Dodatok č. 2/2025 k VL 1

**DODATOK č. 2
VZOROVÉ LISTY STAVIEB POZEMNÝCH KOMUNIKÁCIÍ
VL 1 – VOZOVKY A KRAJNICE**

účinnosť od: 01.10.2025

SPEVNENIE KRAJNICE NA ZEMNOM TELESE S NENORMOVOU ŠÍRKOU

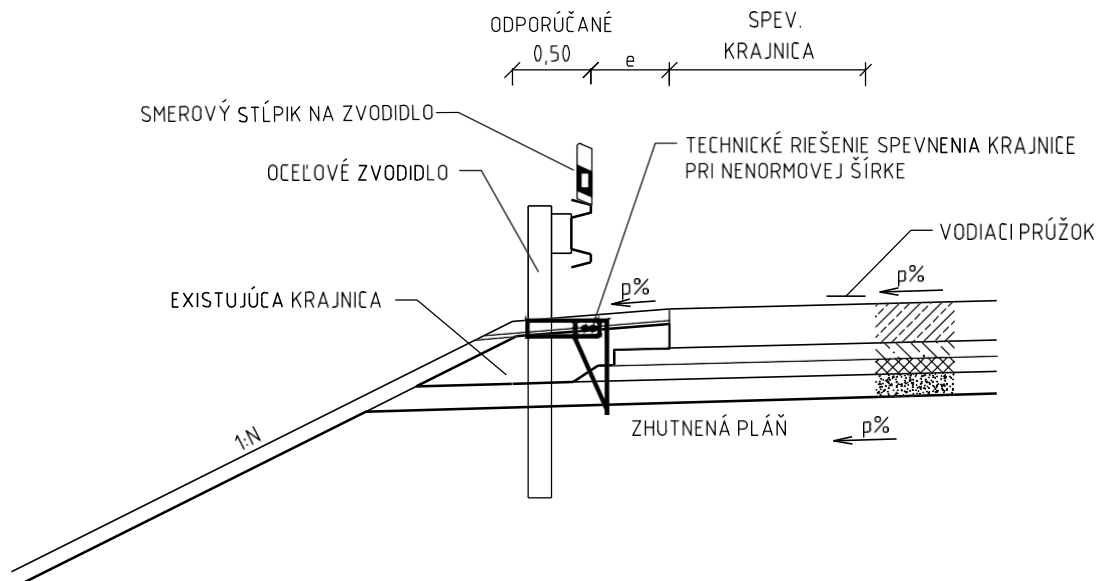
1. PRE NESPEVNENÉ KRAJNICE SO ŠÍRKOU MENŠOU AKO STANOVUJE STN 73 6101 A STN 73 6102, JE MOŽNÉ INŠTALOVAŤ OCEĽOVÉ ZVODIDLO PODĽA TP 010 BOD 7.3, ALEBO ZA PREDPOKLADU, ŽE KRAJNICA JE V MIESTE OSADENIA CESTNÝCH ZVODIDIEL SPEVNENÁ ZEMNÝMI KOTVAMI ALEBO INÝM SPÔSOBOM SPEVNENIA KRAJNICE (ĎALEJ LEN "TECHNICKÉ RIEŠENIE")

2. OVERENIE VLASTNOSTÍ TECHNICKÉHO RIEŠENIA SPEVNENIA NENORMOVEJ KRAJNICE SPOLU SO ZVODIDLOM SA PREUKAZUJE VYKONANÍM NÁRAZOVEJ SKÚŠKY PODĽA STN EN 1317-2, V SÚLADE S MINIMÁLNYMI POŽIADOVANÝMI PARAMETRAMI SKÚŠOK A OVERENIA VLASTNOSTÍ ZVODIDLA S TECHNICKÝM RIEŠENÍM. TECHNICKÉ RIEŠENIE MUSÍ PREUKÁZATEĽNE ZABEZPEČIŤ FUNKČNOSŤ POUŽITIA SO ZVOLENÝM ZVODIDLOVÝM SYSTÉMOM, PRIČOM VÝSLEDNÉ ÚDAJE NÁRAZOVEJ SKÚŠKY MUSIA SVOJIMI PARAMETRAMI VYHOVOVAŤ ČL. 4.2; 4.3; 4.6 NORMY STN EN 1317-2

3. TECHNICKÉ RIEŠENIE SPEVNENIA KRAJNÍC JE URČENÉ NA EXISTUJÚCE KRAJNICE. JEJ KONŠTRUKCIA SA NEMENÍ A ZOSTÁVA V PÔVODNOM ZLOŽENÍ, ZHUTNENÍ, ŠÍRKE A GEOMETRIÍ.

1. NÁRAZOVÁ SKÚŠKA SA VYKONÁVA V AKREDITOVANOM SKÚŠOBNOM LABORATÓRIU, PODĽA PODMIENOK URČENÝCH V STN EN 1317-2, PRE ZODPOVEDAJÚCU ÚROVEŇ ZACHYTENIA ZVODIDILA. VYKONANÁ MUSÍ BYŤ MINIMÁLNE 1 SKÚŠKA NA ZÚŽENEJ NENORMOVEJ KRAJNICI SPOLU S TECHNICKÝM RIEŠENÍM, ZA PREDPOKLADU ŽE ZVODIDLOVÝ SYSTÉM UŽ MÁ VYKONANÚ ÚSPEŠNÚ NÁRAZOVÚ SKÚŠKU V ROVNAKEJ TRIEDE/ÚROVNI ZACHYTENIA V SÚLADE S STN EN 1317-5+A2. POŽADUJE SA VYKONANIE IBA ŤAŽŠEJ (TB11 NIE JE POŽADOVANÁ) Z DVOCH PREDPÍSANÝCH SKÚŠOK ÚROVNE ZACHYTENIA, ZA ÚČELOM STANOVANIA DYNAMICKÉHO PRIEHYBU A PRACOVNEJ ŠÍRKY

2. MINIMÁLNA SKÚŠOBNÁ DĺŽKA ZVODIDLA SPOLU S TECHNICKÝM RIEŠENÍM MUSÍ BYŤ ROVNAKÁ AKO SKÚŠOBNÁ DĺŽKA CERTIFIKOVANÉHO ZVODIDLA BEZ TECHNICKÉHO RIEŠENIA
3. VÝSLEDOK NÁRAZOVEJ SKÚŠKY ŤAŽKÝM VOZIDLOM NA NENORMOVEJ KRAJNICI S TECHNICKÝM RIEŠENÍM, MUSÍ BYŤ ÚSPEŠNÝ V SÚLADE S POŽIADAVKAMI ČL. 4.2; 4.3; 4.6 STN EN 1317-2 A SCHVÁLENÝ PROTOKOLOM AKREDITOVANÉHO SKÚŠOBNÉHO LABORATÓRIA

4. TECHNICKÉ RIEŠENIE SPEVNENIA NENORMOVEJ KRAJNICE, NIE JE SÚČASŤOU CERTIFIKOVANÉHO ZVODIDLOVÉHO SYSTÉMU A NESMIE MENIŤ JEHO KONŠTRUKCIU. KONŠTRUKCIA A ZLOŽENIE ZVODIDLA, MUSÍ BYŤ ROVNAKÉ AKÉ BOLO POUŽITÉ PRI NÁRAZOVEJ SKÚŠKE A CERTIFIKÁCIÍ ZVODIDLA PODĽA STN EN 1317-5+A2 A TPV SCHVÁLENOM MD SR

5. ODPORÚČANÁ VZDIALENOSŤ LÍCA ZVODIDLA K VONKAJŠEJ HRANE NESPEVNENEJ KRAJNICE JE 0,5 m
6. MINIMÁLNY SKLON NÁSYPOVÉHO SVAHU, RESPEKTÍVE PRIEKOPY PRI NÁRAZOVEJ SKÚŠKE JE 1:1,5

7. PRE UVEDENIE TECHNICKÉHO RIEŠENIA NA TRH JE POTREBNÉ VYPRACOVANIE SK TECHNICKÉHO POSÚDENIA S UVEDENÍM POPISU NÁRAZOVEJ SKÚŠKY, POUŽITÉHO ZVODIDLOVÉHO SYSTÉMU, DOSIAHNUTÝMI PARAMETRAMI A PODMIENKAMI POUŽITIA

8. NA ZÚŽENEJ, NESPEVNENEJ KRAJNICI MÔŽU BYŤ SPOLU S TECHNICKÝM RIEŠENÍM POUŽITÉ IBA ZVODIDLÁ V SÚLADE S PODMIENKAMI URČENÝMI V SK TECHNICKOM POSÚDENÍ
9. ANALOGICKY JE MOŽNÉ POUŽIŤ TECHNICKÉ RIEŠENIE AJ PRE VL 211.01, 211.02, 211.03, 211.05, 212.01, PRI POUŽITÍ OCEĽOVÉHO ZVODIDLA

10. TECHNICKÉ RIEŠENIE SPEVNENIA KRAJNICE UVEDENÉ V TOMTO VL, NIE JE URČENÉ PRE NOVOSTAVBY ALE LEN PRE EXISTUJÚCU CESTNÚ SIŤ
